Vysvětlení zadávací dokumentace č. 21-67 k veřejné zakázce: II/101 Dolní Břežany – Zbraslav

Krajská správa a údržba silnic Středočeského kraje, příspěvková organizace, se sídlem Zborovská 11, 150 21 Praha 5 – Smíchov (dále jen „zadavatel“) Vám tímto poskytuje níže uvedená vysvětlení zadávací dokumentace.

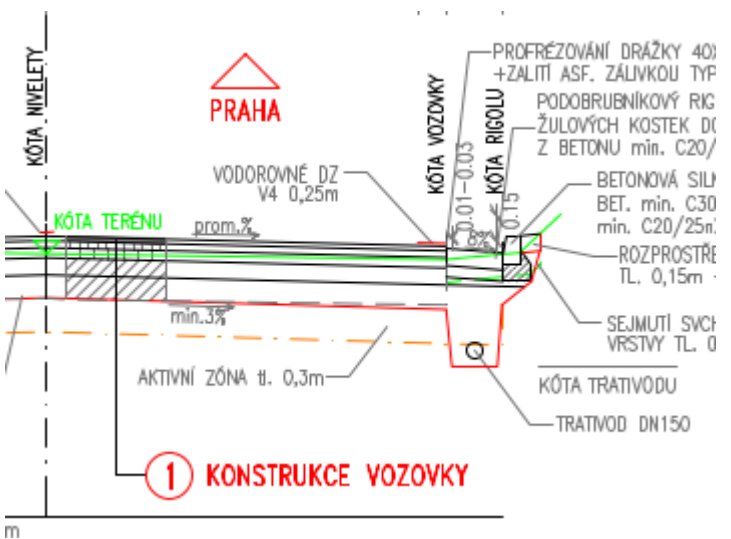
Znění žádosti o vysvětlení zadávací dokumentace SO 251.2 Ve vysvětlení zadávací dokumentace č. 14 je uvedeno toto vysvětlení k záporám: Zadavatel sděluje k záporám, že uvažuje použití zápor z profilů HEB 160 do vrtů Ø300 mm v rastru po 1.5 m. V aktualizovaném VV je ale položka č. 19 v tomto znění:						
43.	<table border="1" style="width: 100%; border-collapse: collapse;"> <tr> <td style="width: 10%; text-align: center;">19</td> <td style="width: 10%; text-align: center;">26184</td> <td style="width: 10%; text-align: center;">OKK</td> <td style="width: 50%; text-align: center;">VRT PRO KOTV, INJEK, MIKROPIL NA POVR TŘ III A IV D DO 200MM</td> <td style="width: 10%; text-align: center;">M</td> <td style="width: 10%; text-align: center;">5 931,000</td> </tr> </table> <p style="text-align: center; border: 1px solid black; padding: 2px;">viz pol. 227831 5931 = 5931,000 [A]</p>	19	26184	OKK	VRT PRO KOTV, INJEK, MIKROPIL NA POVR TŘ III A IV D DO 200MM	M	5 931,000
19	26184	OKK	VRT PRO KOTV, INJEK, MIKROPIL NA POVR TŘ III A IV D DO 200MM	M	5 931,000		
	Žádáme zadavatele o revizi VV a sjednocení požadovaných parametrů vrtů.						
	Vysvětlení zadávací dokumentace

Zadavatel předmět dotazu zodpověděl v odpovědi na dotaz 42.
--	---
